「109 年度湖山水庫營運階段環境監測及檢討分析」 工作執行計畫書審查意見暨辦理情形說明表

「109 年度湖山水庫營運階段環境監測及檢討分析」 第 1 季季報告審查意見暨辦理情形說明表

「109 年度湖山水庫營運階段環境監測及檢討分析」 第 4 季季報及年報告審查意見暨辦理情形說明表

「109 年度湖山水庫營運階段環境監測及檢討分析」 第 4 季季報及年報告(修訂稿)意見暨辦理情形說明表

圖一 水庫區中央水域監測樣點(紅色)

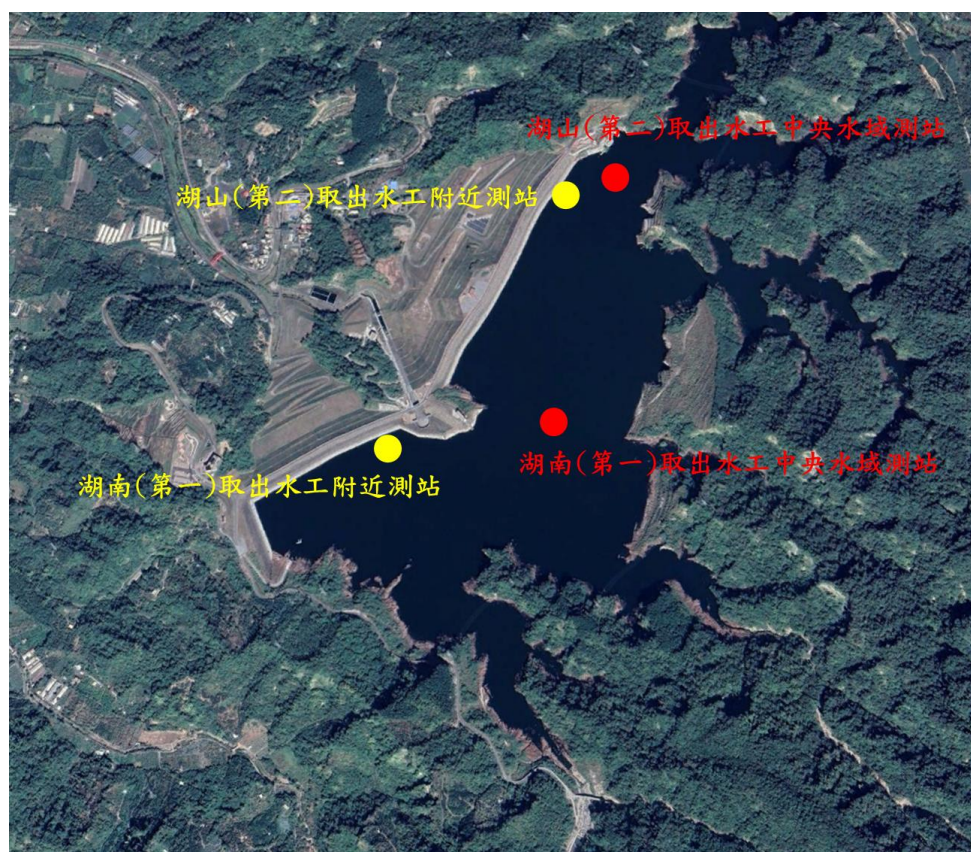
審 查 意 見		意見答覆及辦理情形	頁碼
1	P.1-13 圖 1.3-6 陸域植物生態監測點位圖誤植成陸域動物生態監測點位圖。	感謝委員意見，已更正 P.1-13 圖 1.3-6 陸域植物生態監測點位圖。	P.1-13
2	P.2-19 圖 2.3.4-1 雲 214 鄉道交通量監測位置應標示在梅林溪派出所旁，請修正。	感謝委員意見，已修正圖 2.3.4-1 交通流量監測點位圖。	P.2-19
3	P.2-6 空品測站(桶頭國小、瑞竹國小，引水隧道入口處)；P.2-16 河川水質水量測站(桶頭橋、瑞草橋)；P.2-18 交通量(149 縣道)等，是否繼續監測作業，請說明。	已依環保署 109 年 1 月 10 日意見內容：自 109 年起桶頭國小、瑞竹國小、引水隧道入口(桶頭端)測點停止空噪監測作業，而交通路段之 149 縣道測站亦停止監測，清水溪桶頭攔河堰下游(桶頭橋)停止河川水質監測。 另依中水局 109 年 2 月 3 日意見內容：河川水質部分僅瑞草橋自 109 年 3 月起停止監測，並改用環保署測站資料。	—
七、劉委員松烈			
1	參考簡報內容，桶頭部分測站已停止監測，請問湖山水庫整體監測量體是否有作調整？監測點位是否還是原先位置？	本監測之量體已依環保署 109 年 1 月 10 日意見內容：自 109 年起桶頭國小、瑞竹國小、引水隧道入口(桶頭端)測點停止空噪監測作業，清水溪桶頭攔河堰下游(桶頭橋)停止河川水質監測作業，而交通路段之 149 縣道測站亦停止監測。而其餘之監測點位除部分明定為移動測站者之外，其餘測站均依照環評書件規定進行監測，並無移動位置。	—
2	由於二原管工程是目前施工重點，是否就該處有新增監測項目？哪些監測方式是針對二原管工程？	湖山水庫之環評書件中，已針對二原管工程新增監測，包含：即時空品、噪音監測(每日執行 1 次)及水域生態監測(緊急排洪後)等。	—
3	目前湖山水庫雖尚未正式營運，但監測方向建議逐漸朝向營運階段方式進行調整。	敬悉。本公司將密切與貴局保持聯繫，並朝向營運階段方式進行調整。	—
八、綜合決議			
1	針對艾奕康公司建議應於水庫庫區內增設中央水域生態監測測站，請湖管中心斟酌辦理後續追加等相關作業。	敬悉。	—

圖二 梅南橋五河局河道景觀工程

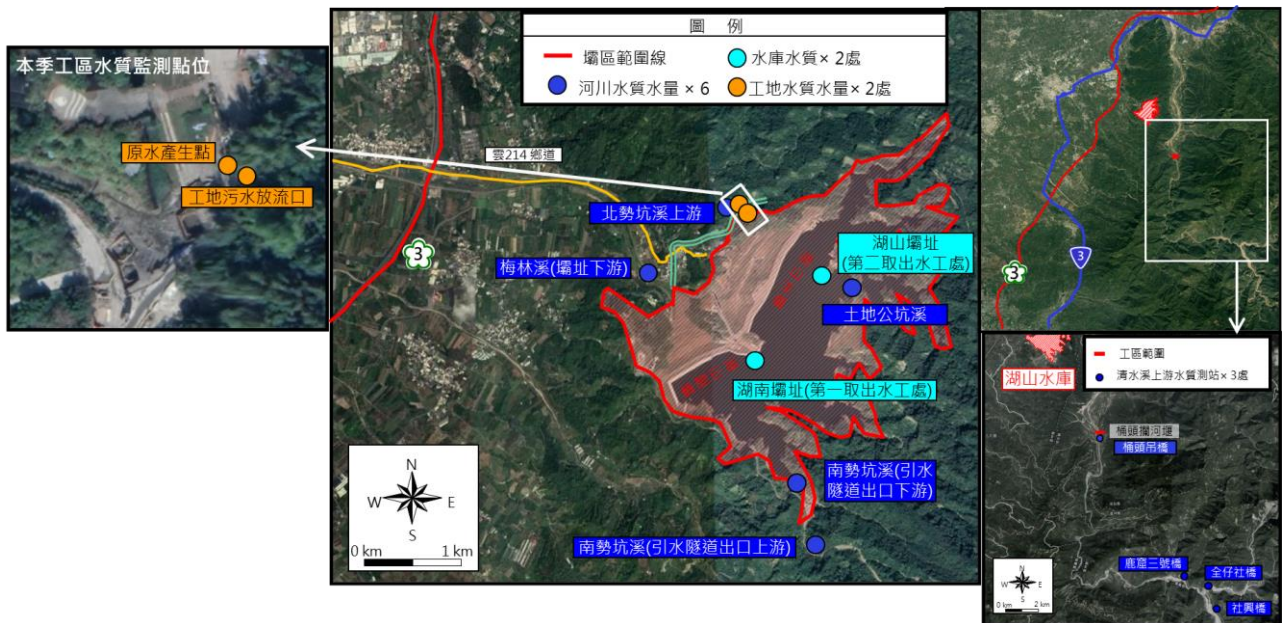
1	陸域動物 B3 站高程為 208m, 水庫滿水時恐無法測陸生。	依據過往監測經驗, B3 雖臨近水邊, 但監測地點仍於滿水位線以上位置, 尚不影響目前監測作業。	—
2	梅南橋五河局景觀工程是否指固床工程, 建議附照片。	本報告所指五河局景觀工程係指 106 年第 4 季至 107 年第 2 季時於五河局梅南橋周邊河道之工程, 如圖二。另本計畫所指固床工分別為「桶頭橋固床工」及「梅南橋固床工」, 前者係因魚道效益評估所設之固床工, 後者則為梅南橋五河局景觀工程之硬體設施。	審-18

圖八 湖山水庫水位升高後陸域動物及植物測站變更(105 年 7 月)

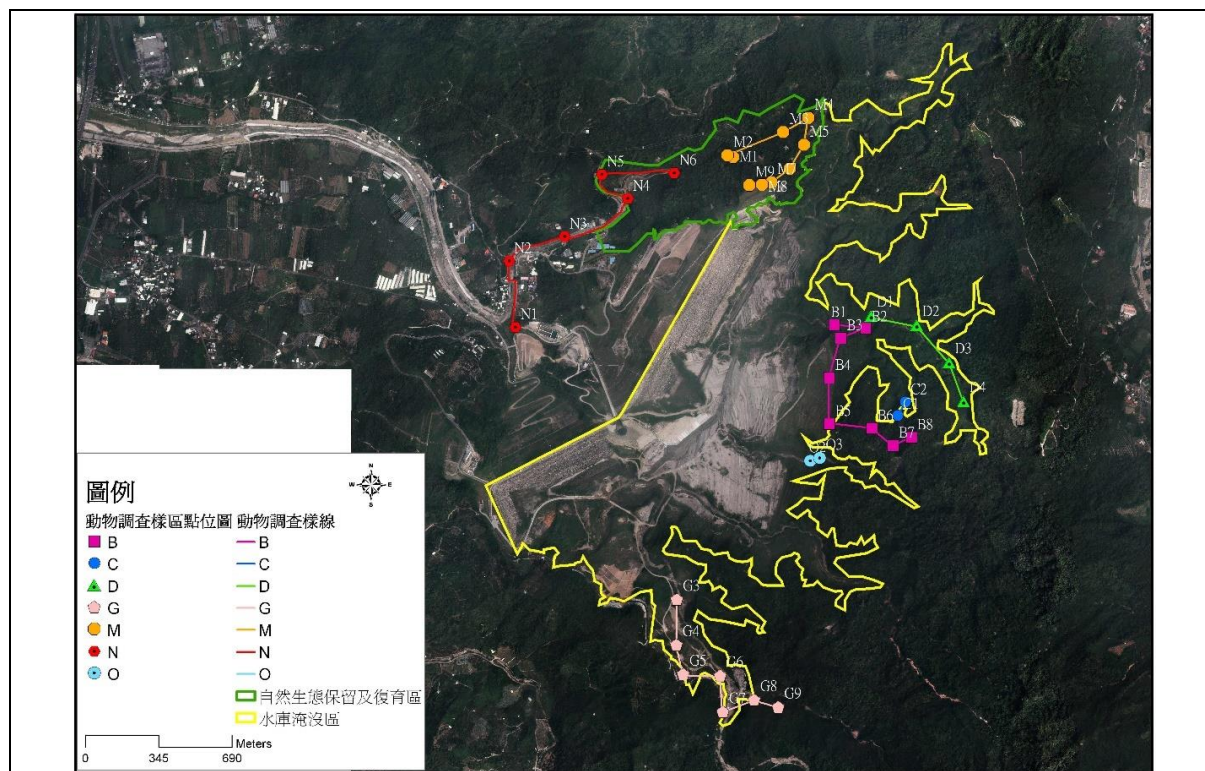
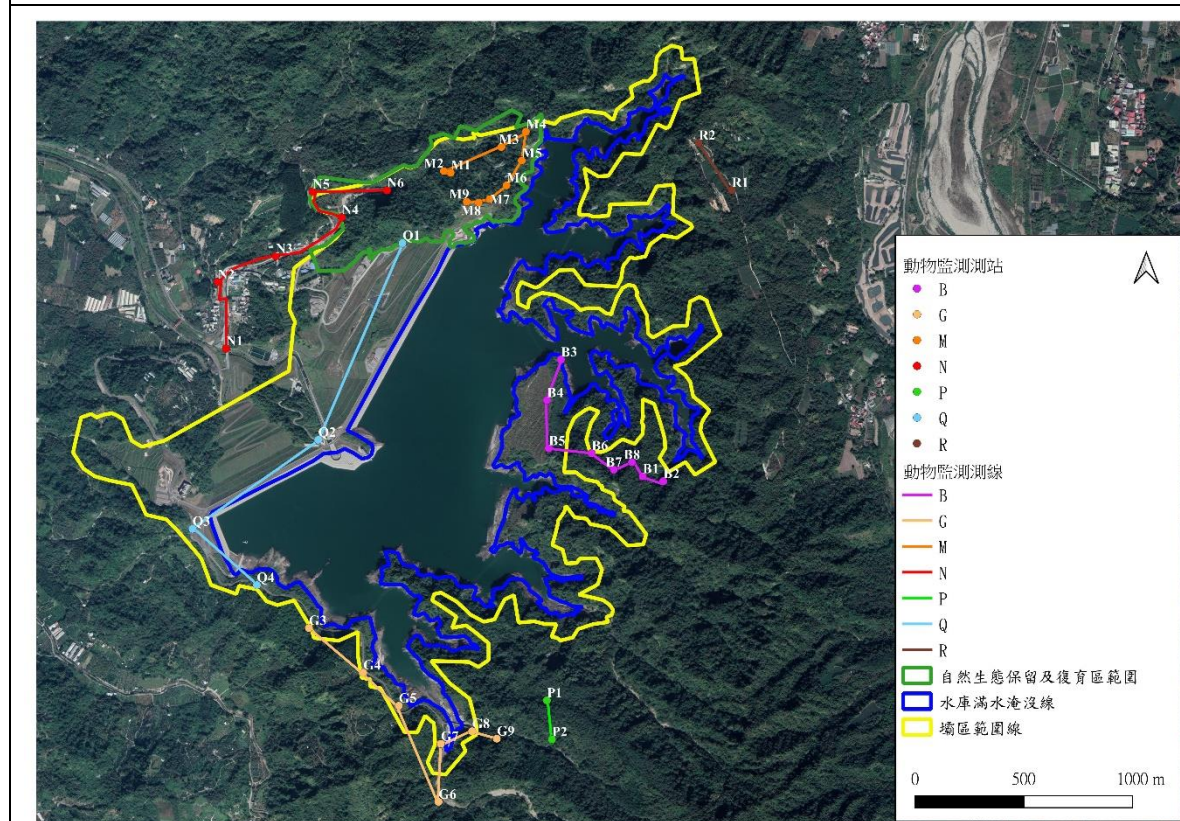
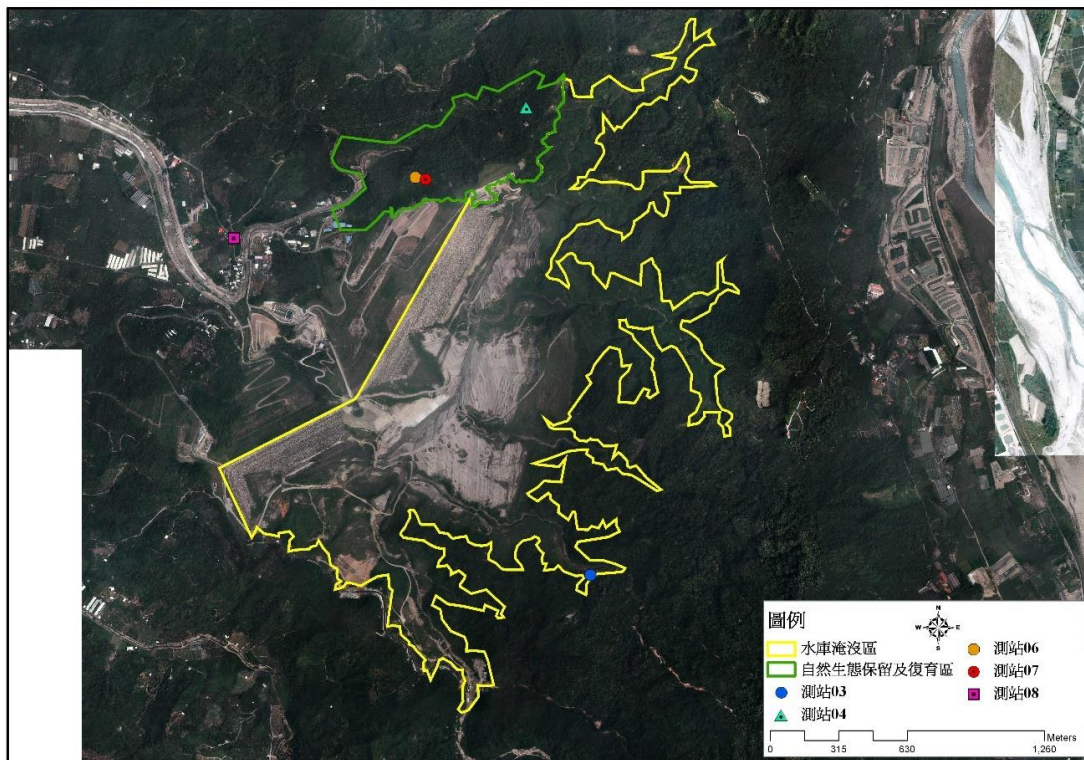
18	P.2-165~167, 圖 2.7-13, 黃色線段非水庫淹沒區也不是壩區範圍線, 請修正並補上壩區範圍線及水庫滿水位淹沒線。否則閱讀者無法得知樣區是否在淹沒範圍之內。	遵照辦理, 已依照中水局所提供之最新圖資重新套疊相關圖示, 如圖八至圖十。	年報 P.2-167~169
19	P.2-167, 圖 2.7-14, 請確認黃色及綠色線段資料是否正確, 請用相同比例尺之參考原圖, 確認各條線的正確名稱, 並請補上正確水庫滿水淹沒線, 以便清楚知道對陸域調查的影響。	遵照辦理, 已依照中水局所提供之最新圖資重新套疊相關圖示, 如圖十。	年報 P.2-169

圖十二 本季水庫集水區與自然生態保留及復育區陸域動物保育類分布圖

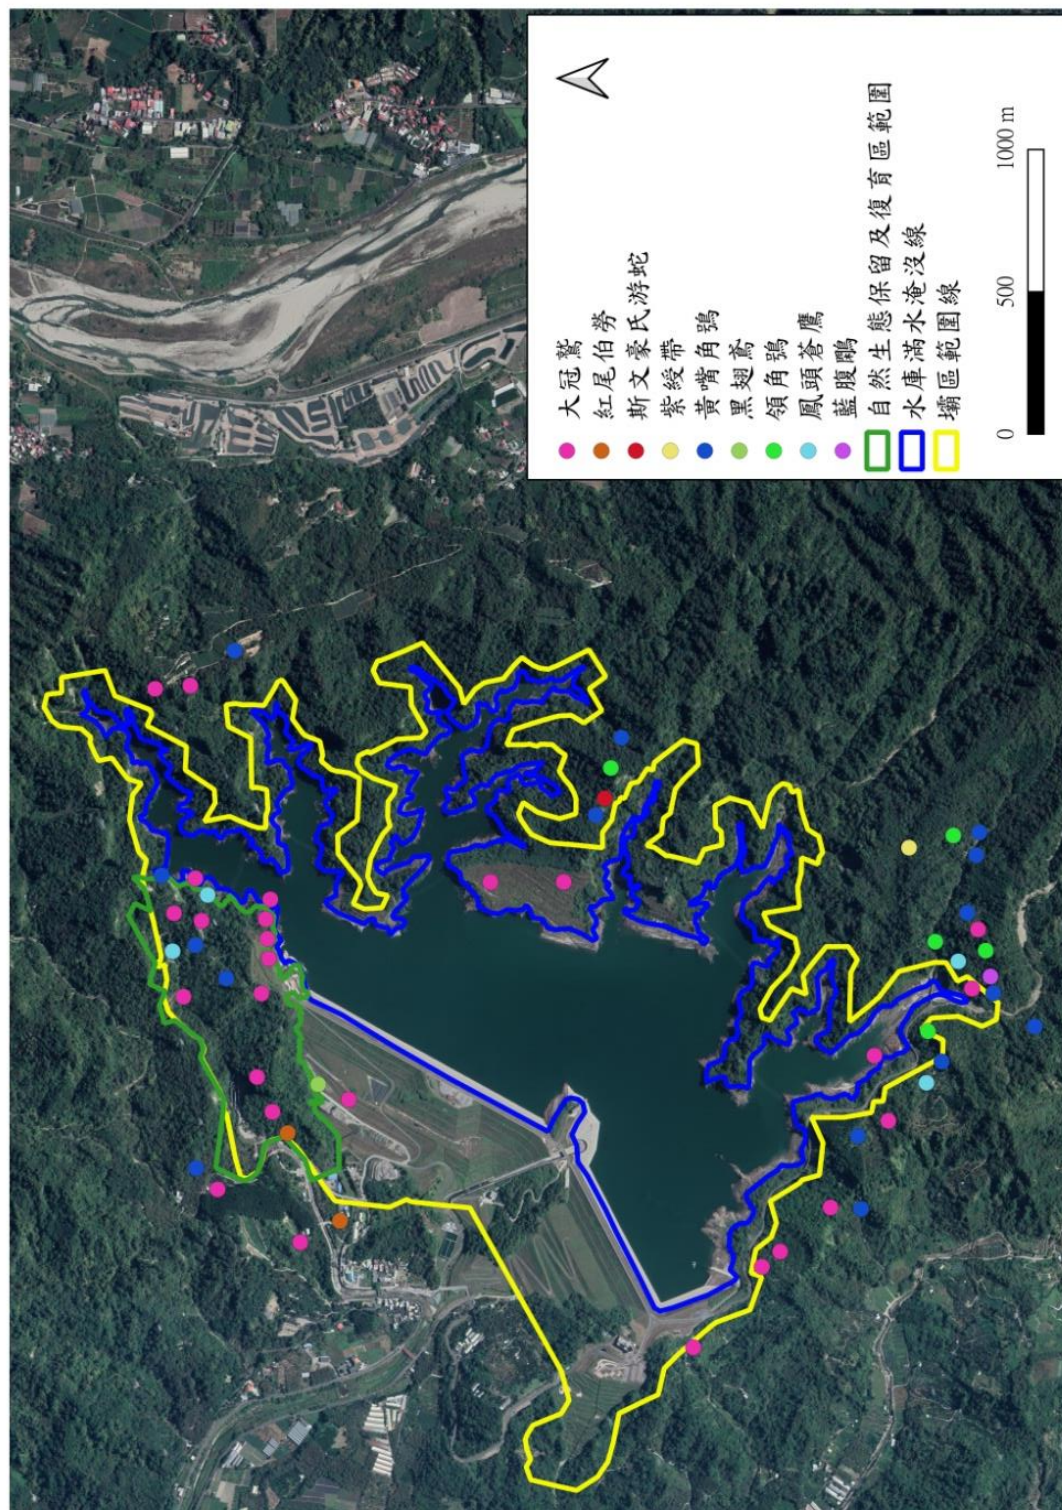
審 查 意 見		意見答覆及辦理情形	頁碼
20	P.2-211~212，圖 2.6-1 及圖 2.6-2，黃色線段非淹沒區也非壩區範圍線，請確認並修正，並請符合內文需求。	遵照辦理，已依照中水局所提供之最新圖資重新套疊相關圖示，如圖十一~十二。	季報 P.2-216~217
21	P.2-232，表 2.6-4，測線 B，B 測線各點高程為何？水庫淹沒高程為何？如何得知 B1 及 B2 淹沒？	感謝指教，本計畫執行生態監測時無進行水位高程監測，故無各測線高程記錄。有關辨別 B1 及 B2 淹沒方式，主要係湖山水庫進行蓄水前曾進行淹水線的喬木清除，由清除範圍初步判斷 B1 及 B2 所在位置已在水庫淹沒區範疇；另比對圖層可知 B1 及 B2 位於確實已在水庫淹沒高程下。	—
22	P.2-247，圖 2.7-1，請繪出正確的壩區範圍線及水庫滿水位淹沒線。	遵照辦理，已依照中水局所提供之最新圖資重新套疊相關圖，如圖九。	季報 P.2-252
23	P.2-249，圖 2.7-2，同上。	遵照辦理，已依照中水局所提供之最新圖資重新套疊相關圖示，如圖十。	季報 P.2-254
(二)年報告			
1	陸域生態測站 B3 為淹沒區，請問庫區滿水時如何監測？	感謝指教，依據過往監測經驗，B3 雖臨近水邊，但監測地點仍於滿水位線以上位置，尚不影響目前監測作業。	—
2	年報 P.2-1TSP 歷年側值在 28~232 $\mu\text{g}/\text{m}^3$ ，109 年有測到 20 $\mu\text{g}/\text{m}^3$ ，應修正下限值。PM ₁₀ 亦同，請修正下限值	感謝委員指教，已修正本文。	P.2-1 P.2-2
3	年報 P.2-3 移動測站附圖 4.1-1~12，是否應指圖 2.1-4~10？	感謝委員指教，已修正本文。	P.2-3
4	年報 P.2-12 圖 2.1-4 湖管中心 TSP 測值超過標準，但報告內文寫歷年測值均無超標，請確認。	感謝委員指教，已修正本文。	P.2-1
5	生態測站(陸域動物 58 站、陸域植物 9 站、水域生態 9 站、魚道 2 站)及頻率比照空品測站(例如年報 P.2-5 表 2.1-1)彙整表格說明及選定原因，如有環評承諾請註明頁次。	感謝委員指教，生態監測各個測站數、點位及監測頻率主要係延續環評階段之監測工作。部分測站隨計畫工程進行均會進行相關調整。有關陸域生態點位請參考年報 P.2-147 及 P.2.171 之說明。 另有關本監測計畫與環評承諾事項之比對，請詳報告 P.計-1~2。	—
